**INFRASTRUTTURE FERROVIARIE STRATEGICHE DEFINITE DALLA
 LEGGE OBIETTIVO N. 443/01
 LINEA A.V. /A.C. TORINO – VENEZIA Tratta MILANO – VERONA
 Lotto Funzionale Brescia-Verona
 PROGETTO DEFINITIVO**

RELAZIONE DEL PROGETTISTA

SAIPEM S.p.a. COMM. 032121 Data: 01.07.14 File: IN0500DE2RGIF00010031

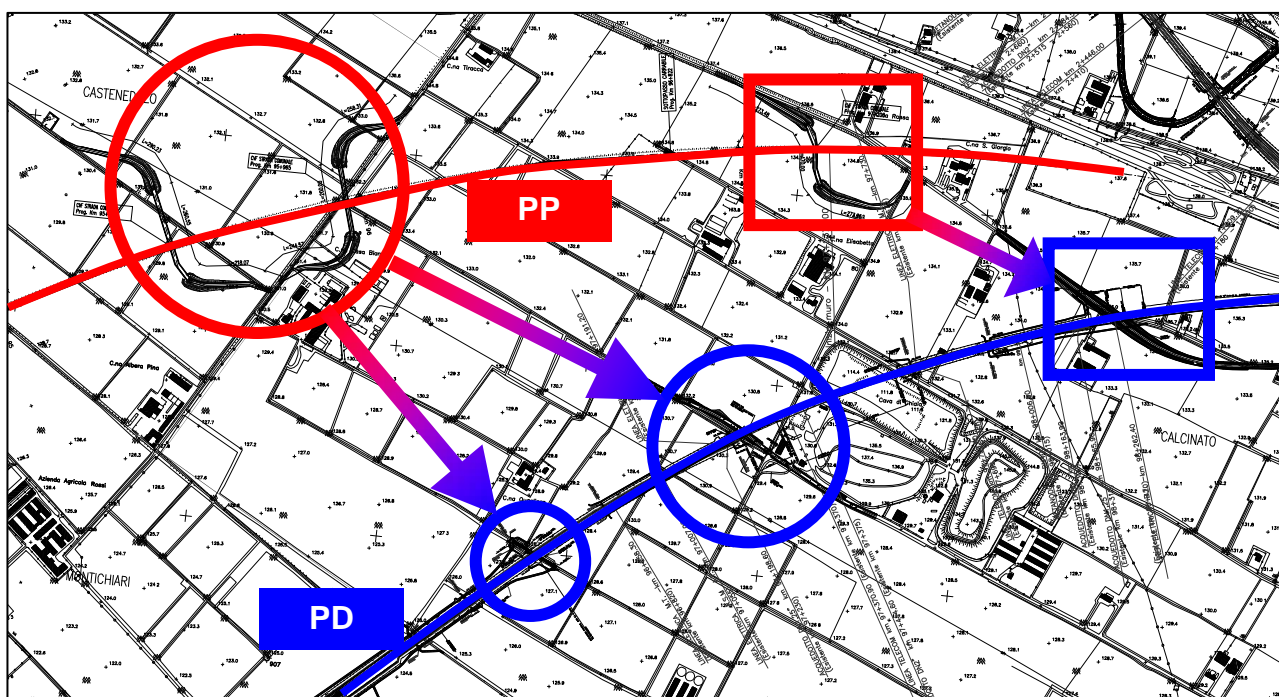
Al Km 97+000 ca. la livelletta si abbassa per sottopassare, alla progressiva 99 circa, l'autostrada A4, con una galleria artificiale denominata "Calcinato I", di sviluppo pari a 772,10 m, che permette anche il passaggio superiore del binario pari dell' interconnessione di Brescia Est.

Alla fine della galleria di Calcinato I (Km 99+618.90) la linea AC si dispone in affiancamento stretto a nord dell'autostrada. Alla progr. km 99+546.28 è posta l'origine dell' Interconnessione di Brescia Est.

La variante di Montichiari, inoltre, ha comportato la modifica del quadro delle interferenze con le viabilità locali della zona. Nell'area in esame è stato necessario sostituire i cavalcavia n°13 e n°14 del PP, siti alle PK di PP 095+493 e 095+965.

ALEGATO 3.0
VARIAZIONE
PLANIMETRICA DI
MONTICHIARI

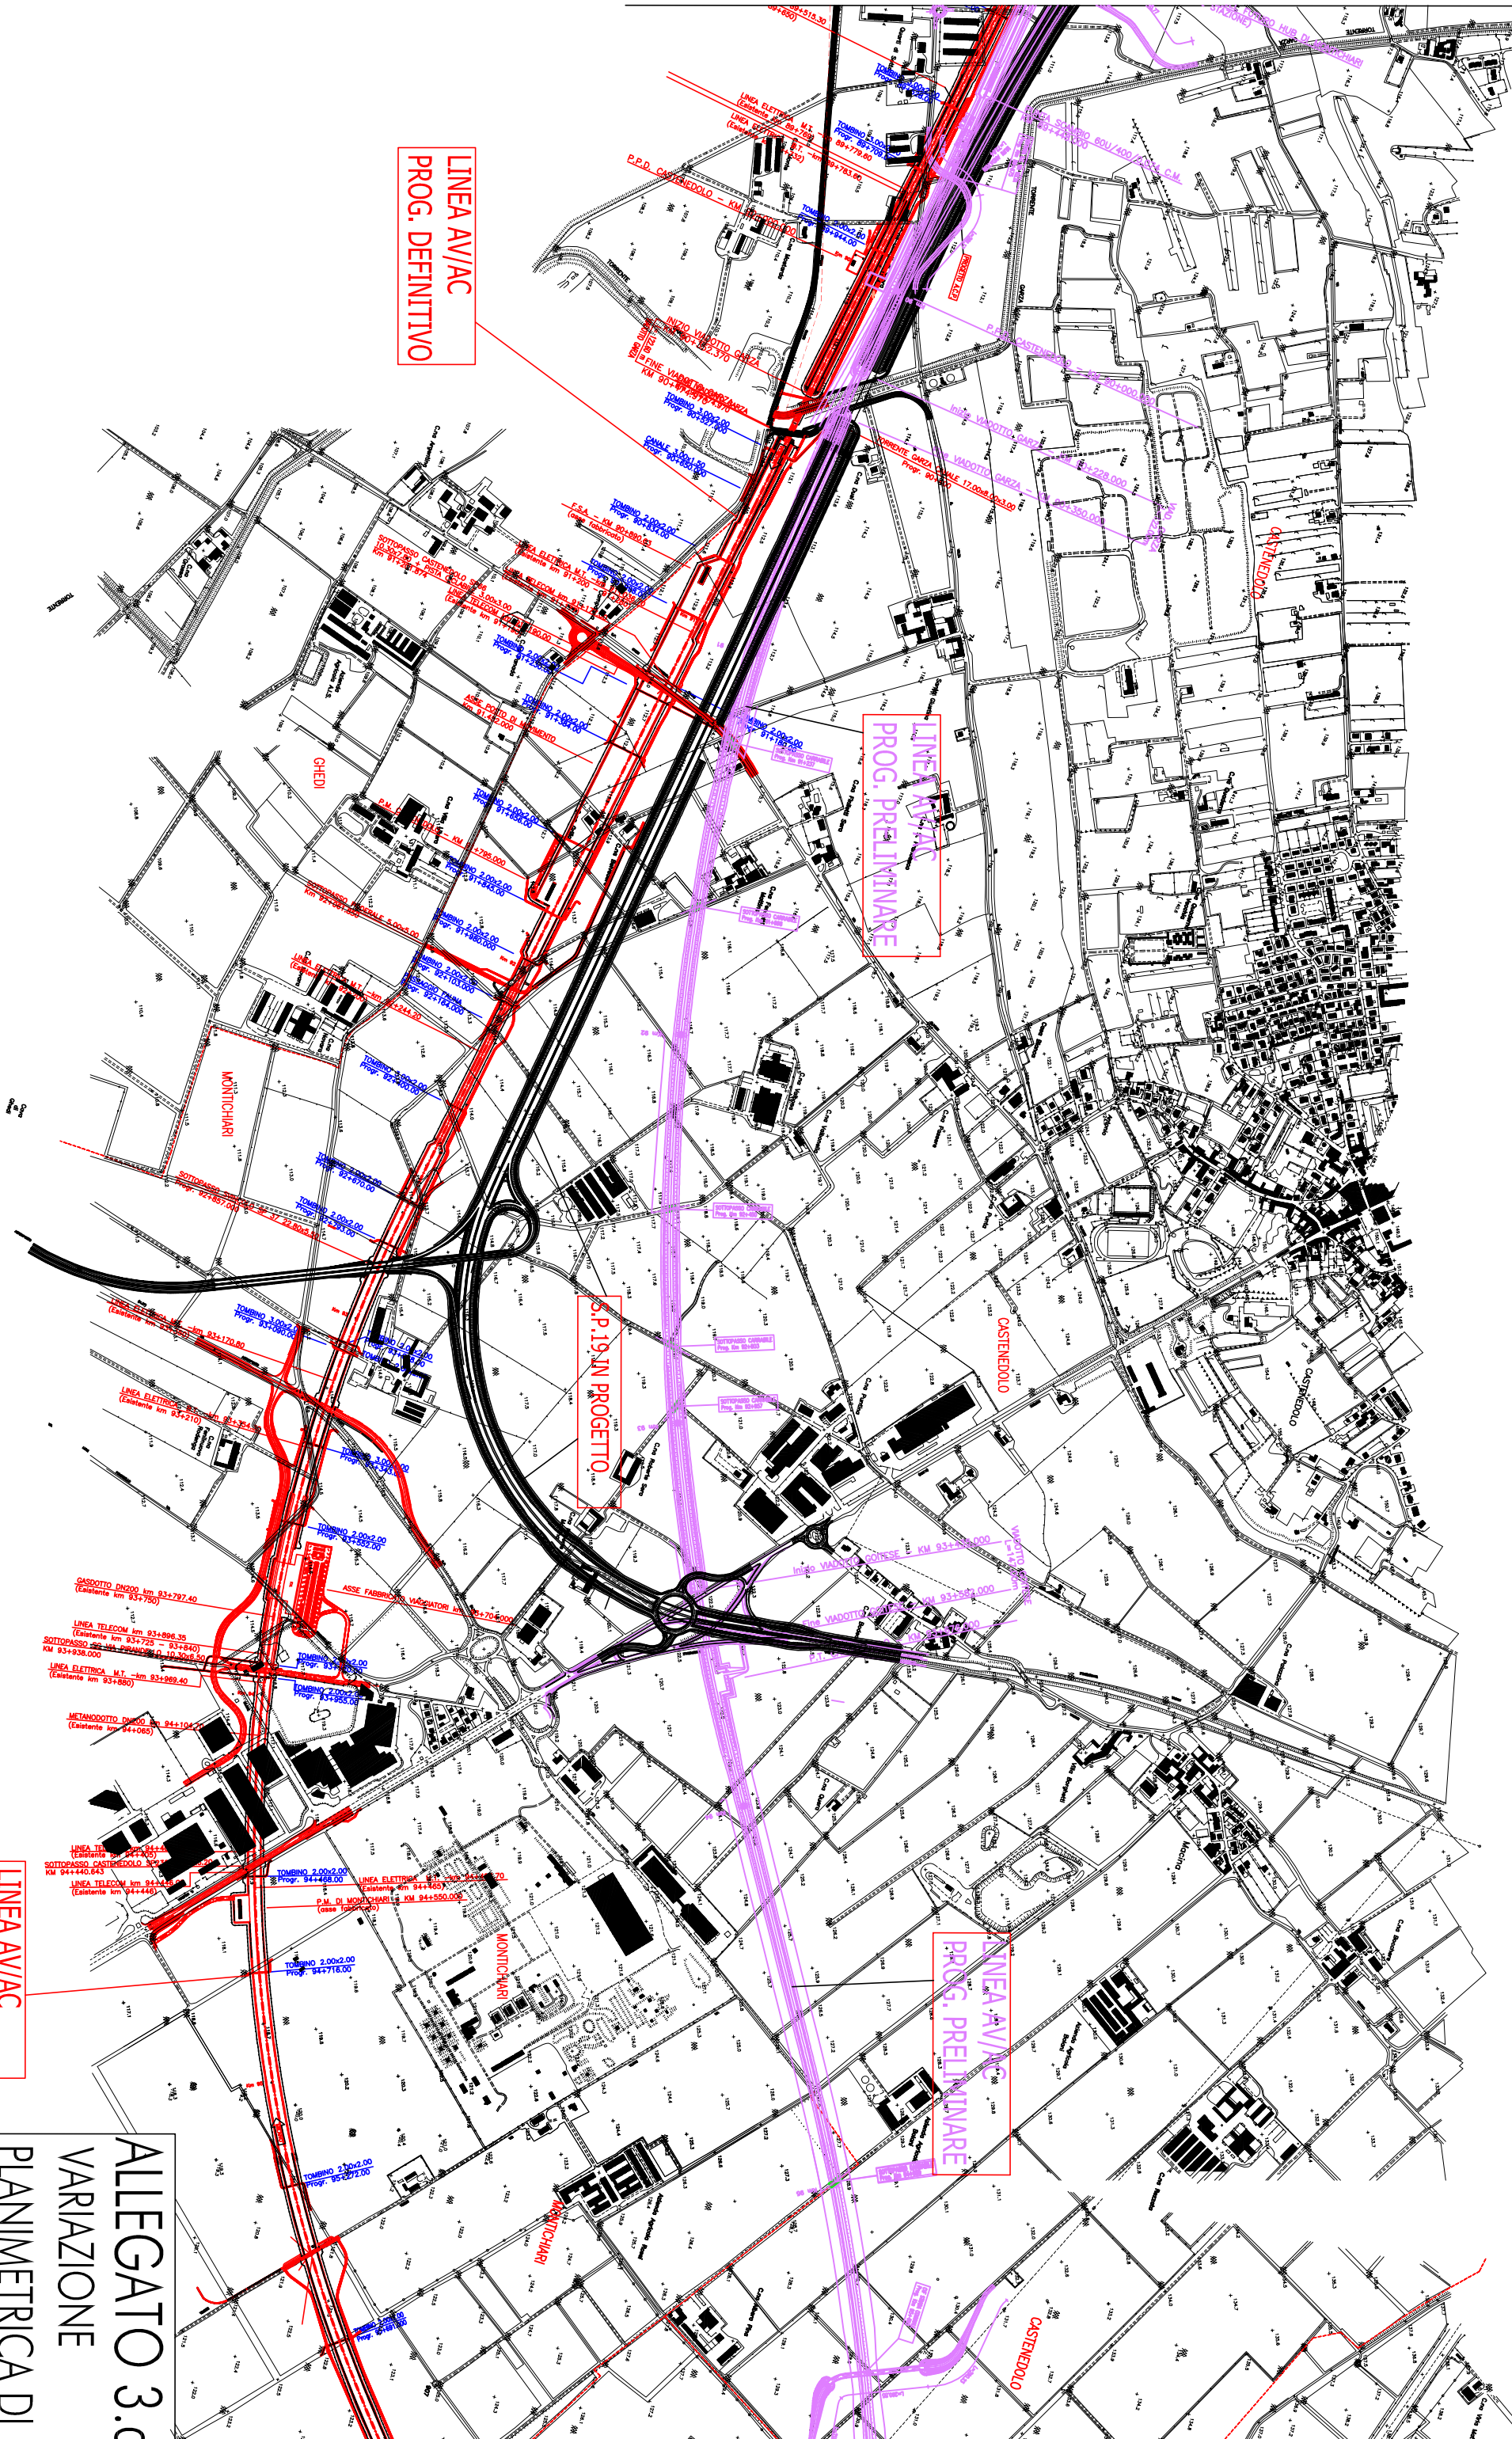
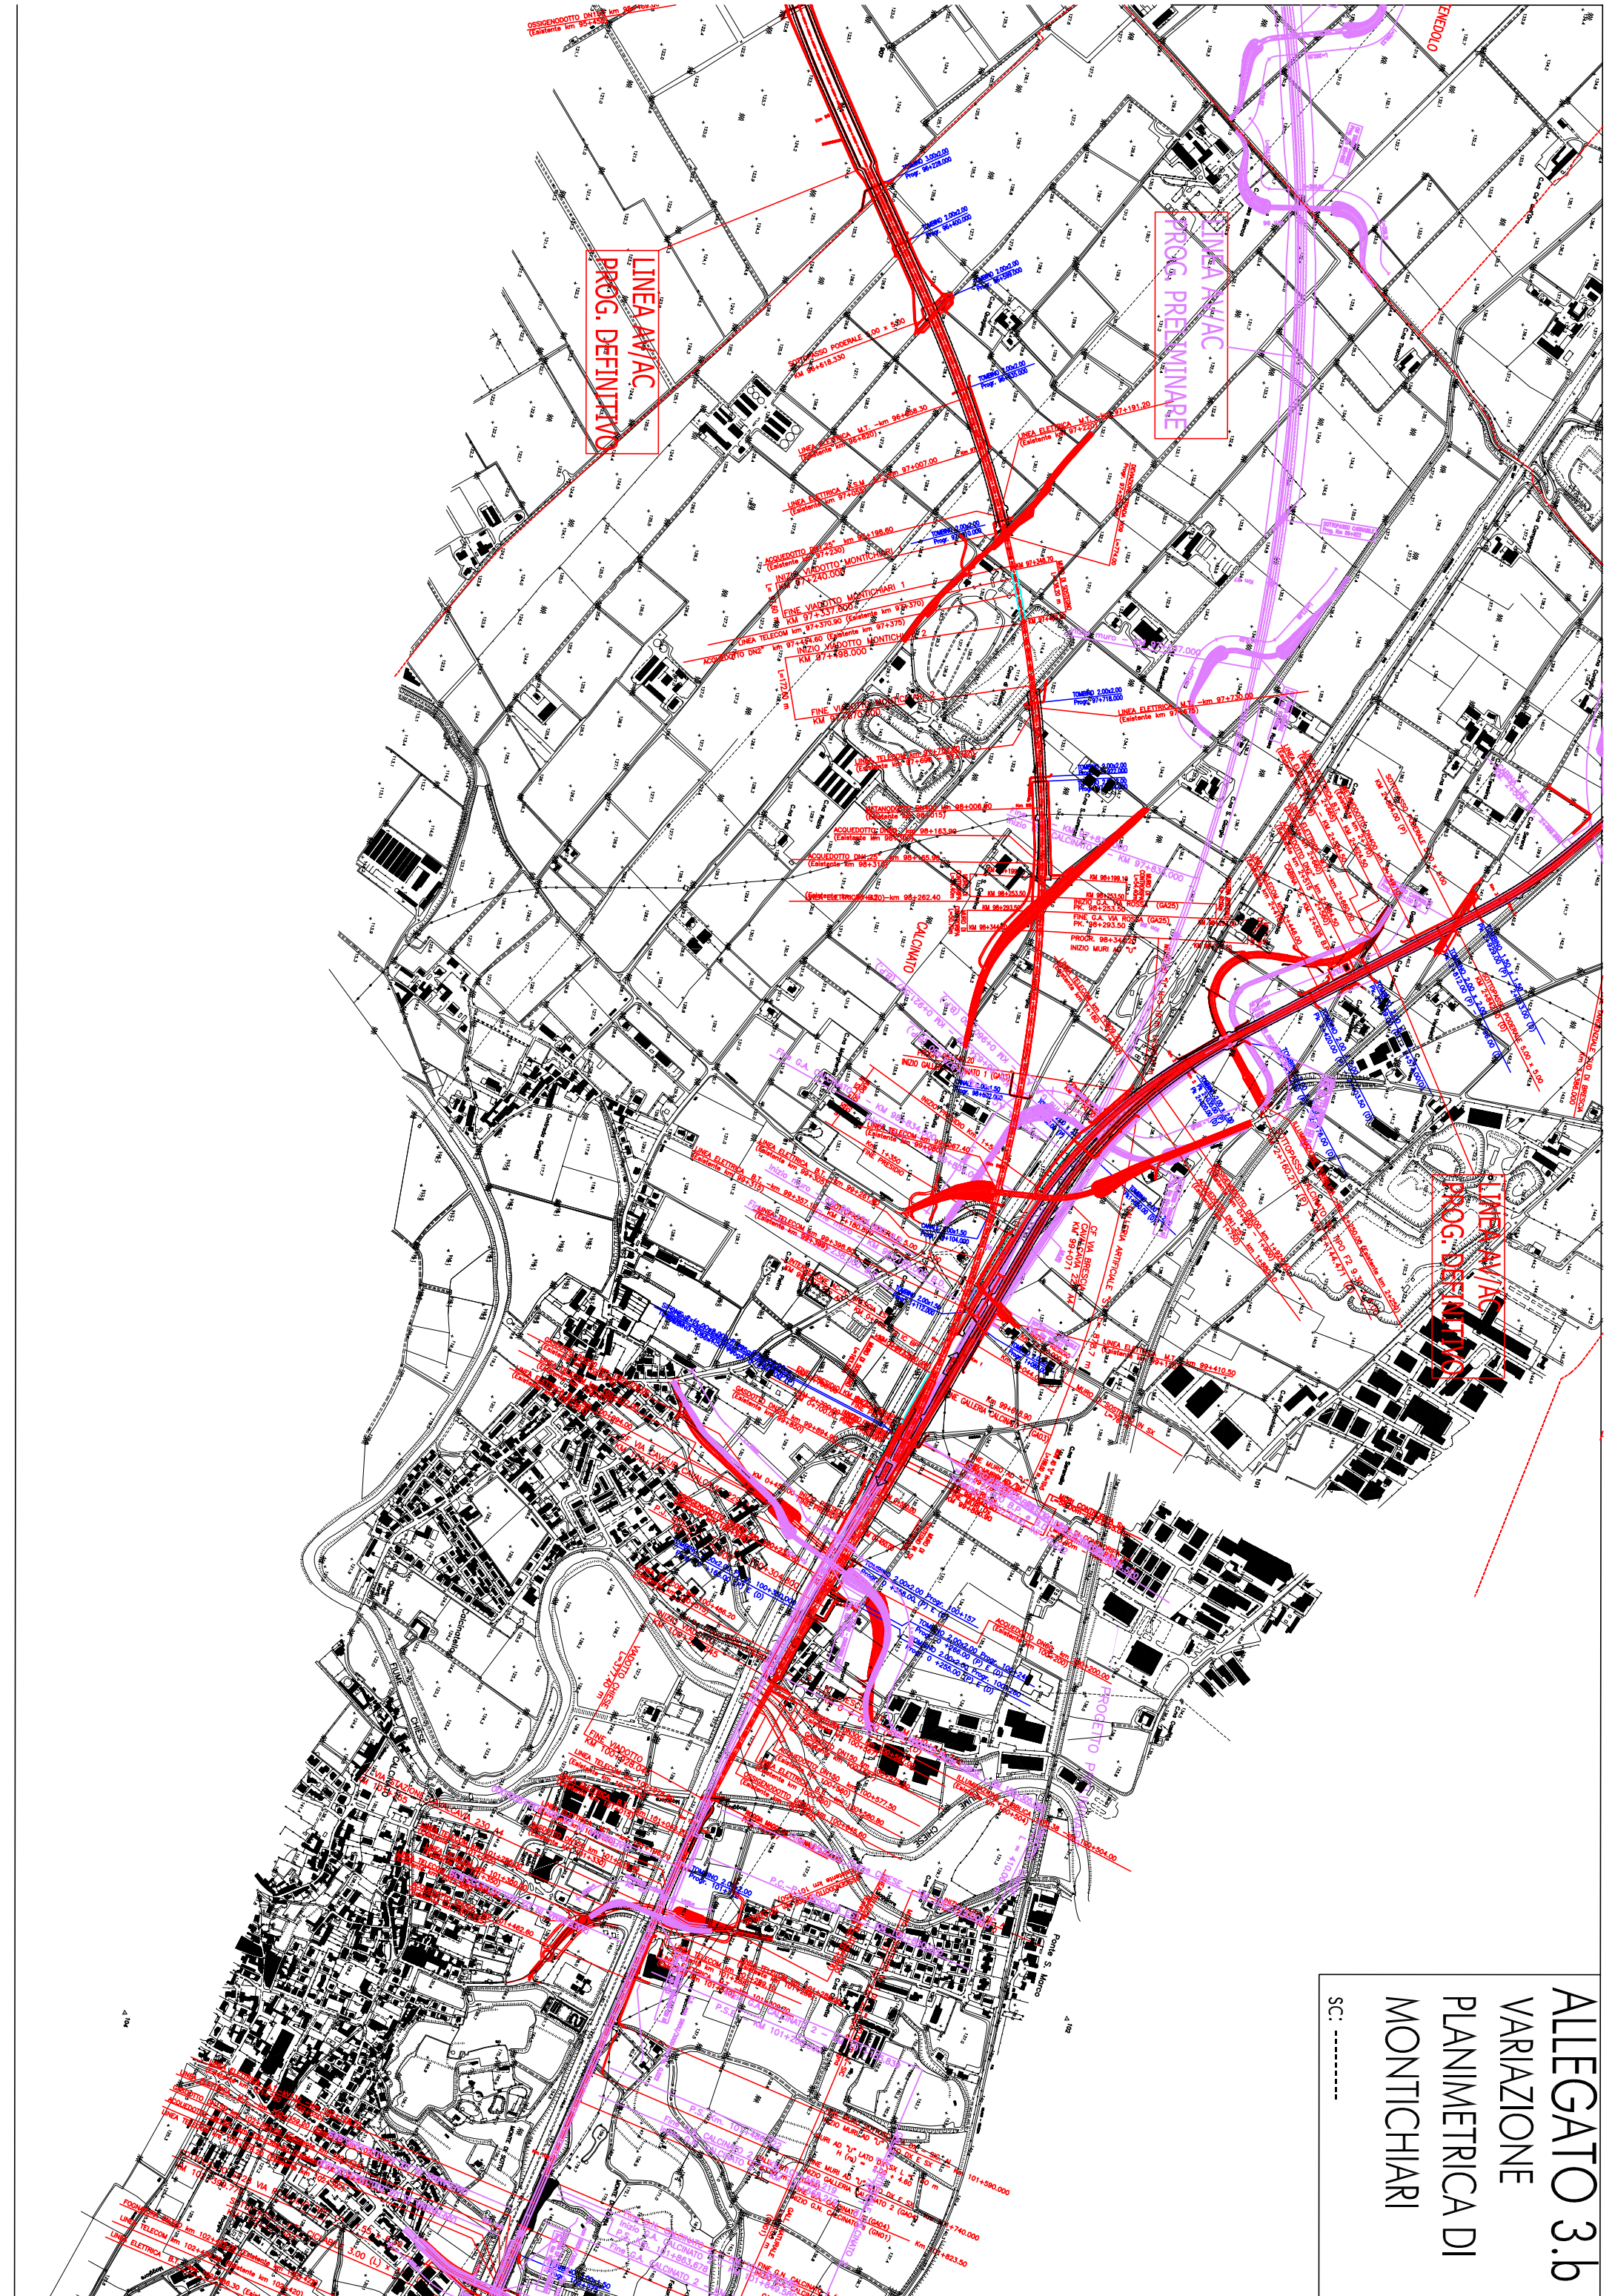
La prescrizione riporta la descrizione della variante di Tracciato: «...variante di tracciato... inizia alla pk 86+996 circa, in prossimità della spalla del viadotto Gardesana. Subito dopo, il tracciato si abbassa verso sud e prosegue in rettilineo fino in prossimità dell'aerostazione dove piega verso nord, determinando il posizionamento della stazione tangente al sedime aeroportuale di Montichiari. Il tracciato prosegue verso nord per poi curvare e, sottopassata l'autostrada A4, si inserisce nell'interconnessione Est di Brescia. Il tracciato, ripresa la configurazione planoaltimetrica da progetto preliminare depositato, si alza per sovrappassare in viadotto il fiume Chiese. La variante termina alla progressiva chilometrica pk 101+280 circa.

Il tracciato è stato modificato, rispetto al progetto Preliminare, in conformità alle prescrizioni CIPE; con una riduzione della velocità di circolazione a $V = 250 \text{ Km/h}$, dovuta alla tortuosità del tracciato resasi necessaria per raggiungere l' aeroporto civile.
